令和5年1月31日

中国電力株式会社

島根原子力発電所原子炉施設保安規定変更認可申請書の補正について

島根原子力発電所原子炉施設保安規定変更前後比較表

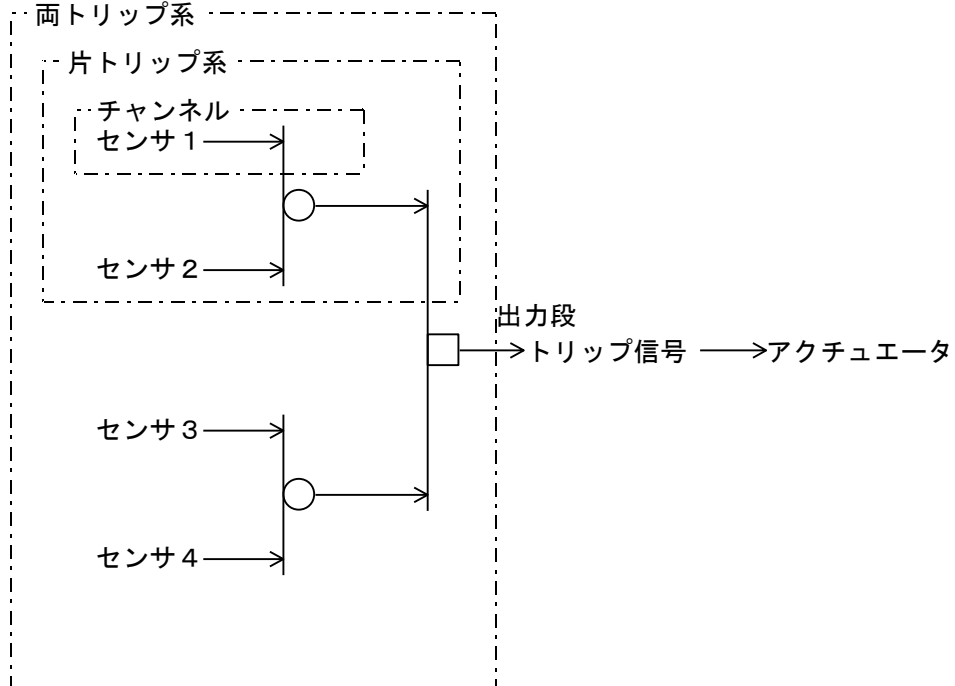
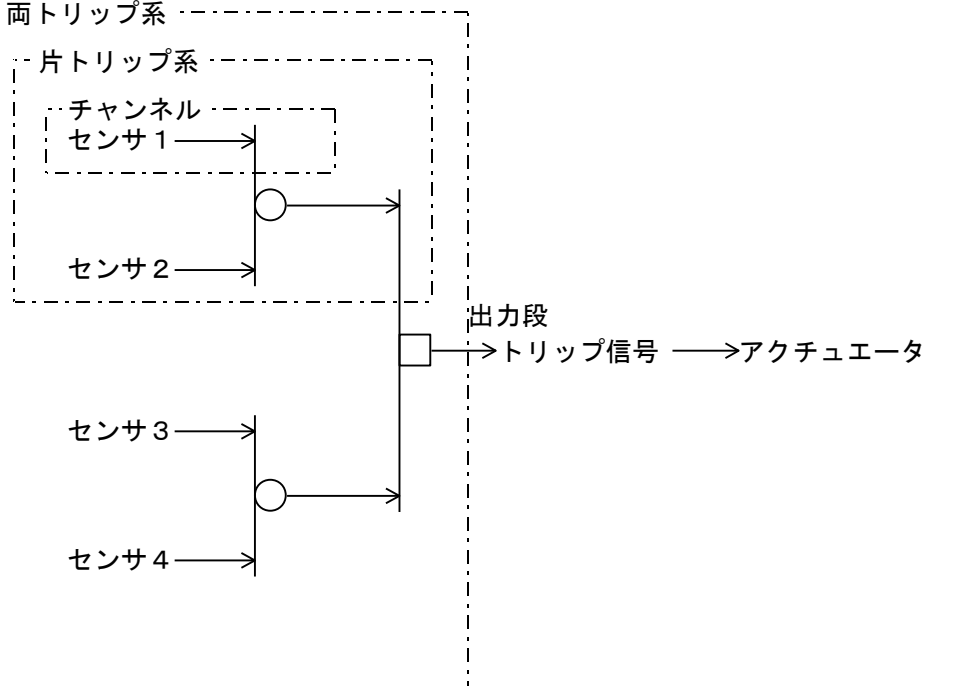
変更前	変更後	備考								
<p>(ほう酸水注入系)</p> <p>第24条 原子炉の状態が運転および起動において、ほう酸水注入系は、表24-1に定める事項を運転上の制限とする。</p> <p>2. ほう酸水注入系が、前項に定める運転上の制限を満足していることを確認するため、次の各号を実施する。</p> <p>(1) 課長(発電)は、定事検停止時に、ほう酸水注入系の機能を確認する。</p> <p>(2) 当直長は、定事検停止後の原子炉起動前にほう酸水注入系の主要な手動弁と電動弁^{※1}が原子炉の運転状態に応じた開閉状態であることを確認する。</p> <p>(3) 課長(放射線管理)は、原子炉の状態が運転および起動において、ほう酸水濃度を1箇月に1回測定し、その結果を課長(発電)に通知する。</p> <p>(4) 当直長は、原子炉の状態が運転および起動において、ほう酸水注入系貯蔵タンクの溶液量および温度が図24-1, 2の範囲内にあることを、毎日1回確認する。</p> <p>(5) 当直長は、原子炉の状態が運転および起動において、ほう酸水注入系注入ポンプ運転中の吐出圧力が表24-2に定める値であることおよび主要な電動弁が開することを、1箇月に1回確認する。また、ポンプの運転確認後、ポンプの運転確認に際して使用した弁が待機状態にあることを確認する。</p> <p>3. 当直長は、ほう酸水注入系が、第1項に定める運転上の制限を満足していないと判断した場合は、表24-3の措置を講じる。</p> <p>※1: 主要な手動弁と電動弁とは、主要配管上の手動弁および電動弁ならびにこれらの配管に接続する配管上の手動弁のうち1次弁をいう。ここでいう主要配管とは、ほう酸水注入系に期待されている機能を達成するための貯蔵タンクから注入ポンプまでの吸込配管および注入ポンプから原子炉圧力容器までの注入配管をいう。(主要な電動弁については、第2項(5)においても同様。)</p> <p>表24-1</p> <table border="1" data-bbox="154 1575 1362 1711"> <thead> <tr> <th>項目</th> <th>運転上の制限</th> </tr> </thead> <tbody> <tr> <td>ほう酸水注入系</td> <td>(1) 1系列^{※2}が動作可能であること (2) 原子炉を冷温停止するのに必要なほう酸水の量が確保されていること</td> </tr> </tbody> </table> <p>※2: 1系列とは、ポンプ1台および必要な弁ならびに主要配管をいう。</p>	項目	運転上の制限	ほう酸水注入系	(1) 1系列 ^{※2} が動作可能であること (2) 原子炉を冷温停止するのに必要なほう酸水の量が確保されていること	<p>(ほう酸水注入系)</p> <p>第24条 原子炉の状態が運転および起動において、ほう酸水注入系^{※1}は、表24-1に定める事項を運転上の制限とする。</p> <p>2. ほう酸水注入系が、前項に定める運転上の制限を満足していることを確認するため、次の各号を実施する。</p> <p>(1) 課長(発電)は、定事検停止時に、ほう酸水注入系の機能を確認する。</p> <p>(2) 当直長は、定事検停止後の原子炉起動前にほう酸水注入系の主要な手動弁と電動弁^{※2}が原子炉の運転状態に応じた開閉状態であることを確認する。</p> <p>(3) 課長(放射線管理)は、原子炉の状態が運転および起動において、ほう酸水濃度を1箇月に1回測定し、その結果を課長(発電)に通知する。</p> <p>(4) 当直長は、原子炉の状態が運転および起動において、ほう酸水注入系貯蔵タンクの溶液量および温度が図24-1, 2の範囲内にあることを、毎日1回確認する。</p> <p>(5) 当直長は、原子炉の状態が運転および起動において、ほう酸水注入系注入ポンプ運転中の吐出圧力が表24-2に定める値であることおよび主要な電動弁が開することを、1箇月に1回確認する。また、ポンプの運転確認後、ポンプの運転確認に際して使用した弁が待機状態にあることを確認する。</p> <p>3. 当直長は、ほう酸水注入系が、第1項に定める運転上の制限を満足していないと判断した場合は、表24-3の措置を講じる。</p> <p>※1: 2号炉のほう酸水注入系は重大事故等対処設備を兼ねる。動作不能時は、第65条(65-2-3 ほう酸水注入系(重大事故時対処設備))の運転上の制限も確認する。</p> <p>※2: 主要な手動弁と電動弁とは、主要配管上の手動弁および電動弁ならびにこれらの配管に接続する配管上の手動弁のうち1次弁をいう。ここでいう主要配管とは、ほう酸水注入系に期待されている機能を達成するための貯蔵タンクから注入ポンプまでの吸込配管および注入ポンプから原子炉圧力容器までの注入配管をいう。(主要な電動弁については、第2項(5)においても同様。)</p> <p>表24-1</p> <table border="1" data-bbox="1386 1575 2594 1711"> <thead> <tr> <th>項目</th> <th>運転上の制限</th> </tr> </thead> <tbody> <tr> <td>ほう酸水注入系</td> <td>(1) 1系列^{※3}が動作可能であること (2) 原子炉を冷温停止するのに必要なほう酸水の量が確保されていること</td> </tr> </tbody> </table> <p>※3: 1系列とは、ポンプ1台および必要な弁ならびに主要配管をいう。</p>	項目	運転上の制限	ほう酸水注入系	(1) 1系列 ^{※3} が動作可能であること (2) 原子炉を冷温停止するのに必要なほう酸水の量が確保されていること	<p>・原子力規制委員会設置法の一部施行に伴う変更(新規基準の施行に伴う変更)</p>

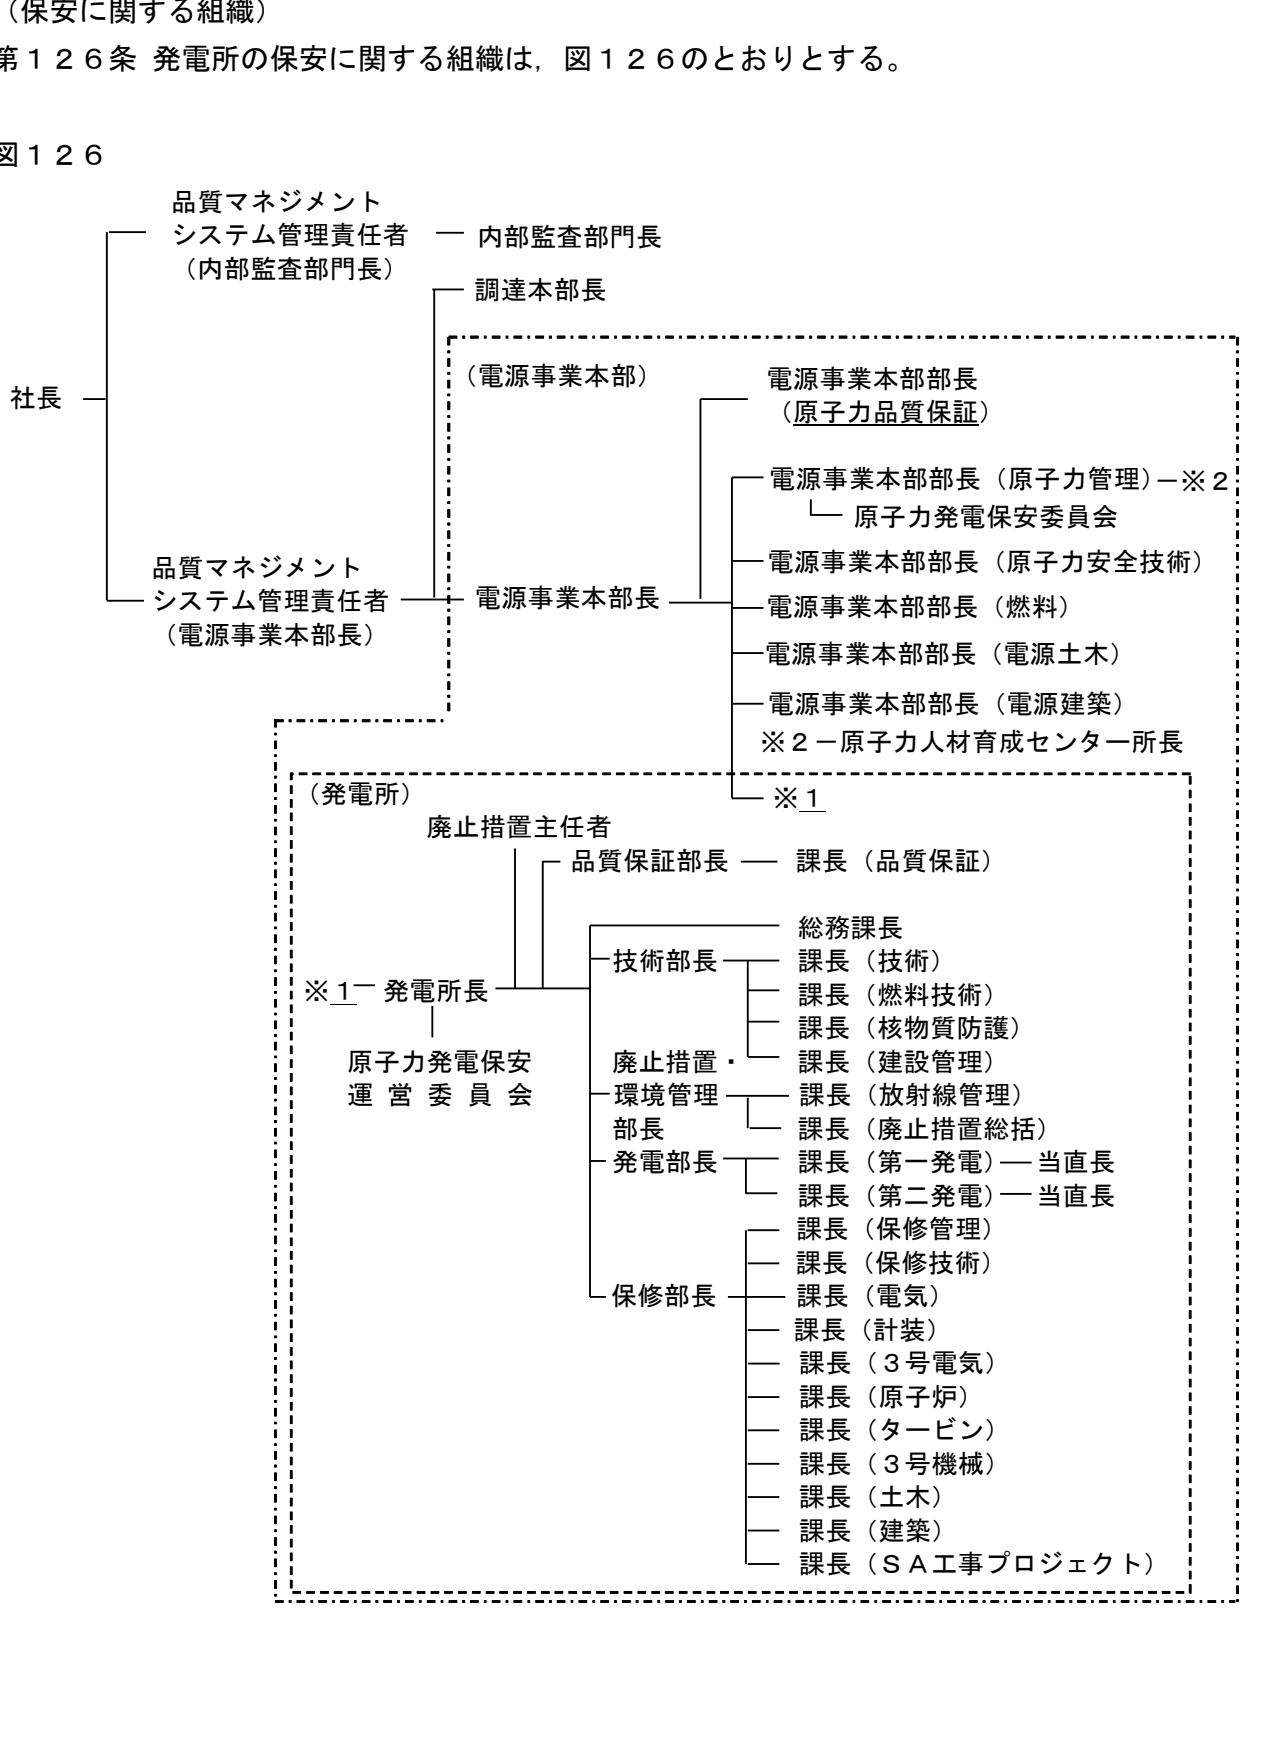
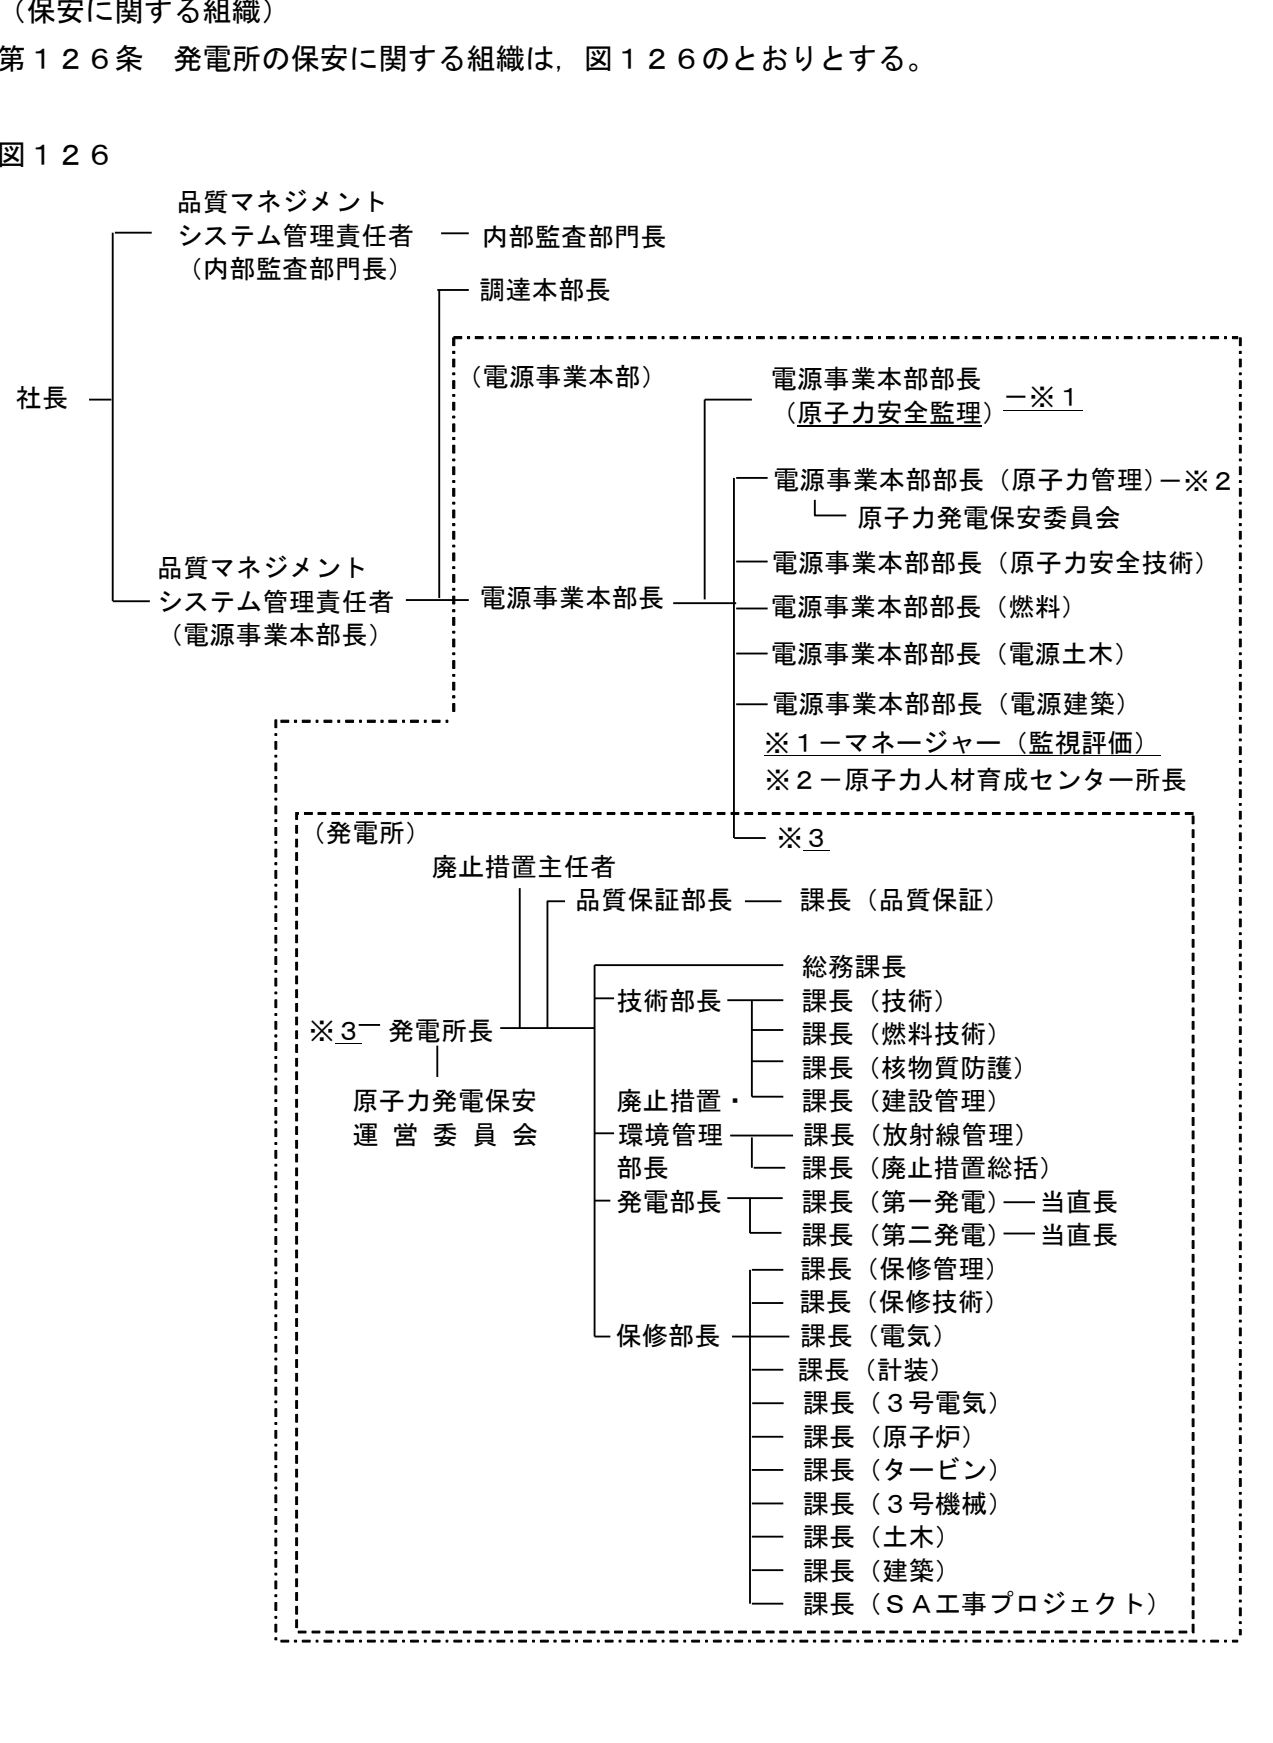
変更前	変更後	備 考
<p><u>管理グレードの決定等を次のとおり実施させる。</u></p> <p>a. <u>発電所の要員は、不適合と思われる事象が発生した場合、その情報を課長（品質保証）に提出する。</u></p> <p>b. <u>課長（品質保証）は、不適合と思われる情報を収集・整理し、「不適合判定検討会」へインプットする。</u></p> <p>c. <u>品質保証部長は、「不適合判定検討会」の主査として、不適合と思われる情報について、不適合管理グレードの決定および処置方法の検討を実施する。</u></p> <p>(4) 組織は、次に掲げる方法のいずれかにより、不適合を処理する。</p> <p>a. 発見された不適合を除去するための措置を講ずること。</p> <p>b. 不適合について、あらかじめ定められた手順により原子力の安全に及ぼす影響について評価し、機器等の使用または個別業務の実施についての承認を行うこと（以下「特別採用」という。）。</p> <p>c. 機器等の使用または個別業務の実施ができないようにするための措置を講ずること。</p> <p>d. 機器等の使用または個別業務の実施後に発見した不適合については、その不適合による影響または起こり得る影響に応じて適切な措置を講ずること。</p> <p>(5) 組織は、不適合の内容の記録および当該不適合に対して講じた措置（特別採用を含む。）に係る記録を作成し、これを管理する。</p> <p>(6) 組織は、(4) a. の措置を講じた場合においては、個別業務等要求事項への適合性を実証するための検証を行う。</p> <p>(7) 組織は、原子炉施設の保安の向上に役立たせる観点から、公開基準に従い、不適合の内容をニューシアへ登録することにより、情報の公開を行う。</p> <p>8. 4 データの分析および評価</p> <p>(1) 組織は、品質マネジメントシステムが実効性のあるものであることを実証するため、および当該品質マネジメントシステムの実効性の改善（品質マネジメントシステムの実効性に関するデータ分析の結果、課題や問題が確認されたプロセスを抽出し、当該プロセスの改良、変更等を行い、品質マネジメントシステムの実効性を改善することを含む。）の必要性を評価するために、4. 2. 1 (3) の表の8. 4項に係る文書において、適切なデータ（監視測定の結果から得られたデータおよびそれ以外の関連情報源からのデータを含む。）を明確にし、収集し、および分析する。</p> <p>(2) 組織は、(1) のデータの分析およびこれに基づく評価を行い、次に掲げる事項に係る情報を得る。</p> <p>a. 組織の外部の者からの意見の傾向および特徴その他分析により得られる知見</p> <p>b. 個別業務等要求事項への適合性</p> <p>c. 機器等およびプロセスの特性および傾向（是正処置を行う端緒（不適合には至らない機器等およびプロセスの特性および傾向から得られた情報に基づき、是正処置の必要性について検討する機会を得ることをいう。）となるものを含む。）</p>	<p>(3) 組織は、次に掲げる方法のいずれかにより、不適合を処理する。</p> <p>a. 発見された不適合を除去するための措置を講ずること。</p> <p>b. 不適合について、あらかじめ定められた手順により原子力の安全に及ぼす影響について評価し、機器等の使用または個別業務の実施についての承認を行うこと（以下「特別採用」という。）。</p> <p>c. 機器等の使用または個別業務の実施ができないようにするための措置を講ずること。</p> <p>d. 機器等の使用または個別業務の実施後に発見した不適合については、その不適合による影響または起こり得る影響に応じて適切な措置を講ずること。</p> <p>(4) 組織は、不適合の内容の記録および当該不適合に対して講じた措置（特別採用を含む。）に係る記録を作成し、これを管理する。</p> <p>(5) 組織は、(3) a. の措置を講じた場合においては、個別業務等要求事項への適合性を実証するための検証を行う。</p> <p>(6) 組織は、原子炉施設の保安の向上に役立たせる観点から、公開基準に従い、不適合の内容をニューシアへ登録することにより、情報の公開を行う。</p> <p>8. 4 データの分析および評価</p> <p>(1) 組織は、品質マネジメントシステムが実効性のあるものであることを実証するため、および当該品質マネジメントシステムの実効性の改善（品質マネジメントシステムの実効性に関するデータ分析の結果、課題や問題が確認されたプロセスを抽出し、当該プロセスの改良、変更等を行い、品質マネジメントシステムの実効性を改善することを含む。）の必要性を評価するために、4. 2. 1 (3) の表の8. 4項に係る文書において、適切なデータ（監視測定の結果から得られたデータおよびそれ以外の関連情報源からのデータを含む。）を明確にし、収集し、および分析する。</p> <p>(2) 組織は、(1) のデータの分析およびこれに基づく評価を行い、次に掲げる事項に係る情報を得る。</p> <p>a. 組織の外部の者からの意見の傾向および特徴その他分析により得られる知見</p> <p>b. 個別業務等要求事項への適合性</p> <p>c. 機器等およびプロセスの特性および傾向（是正処置を行う端緒（不適合には至らない機器等およびプロセスの特性および傾向から得られた情報に基づき、是正処置の必要性について検討する機会を得ることをいう。）となるものを含む。）</p>	<p>・記載の適正化</p>
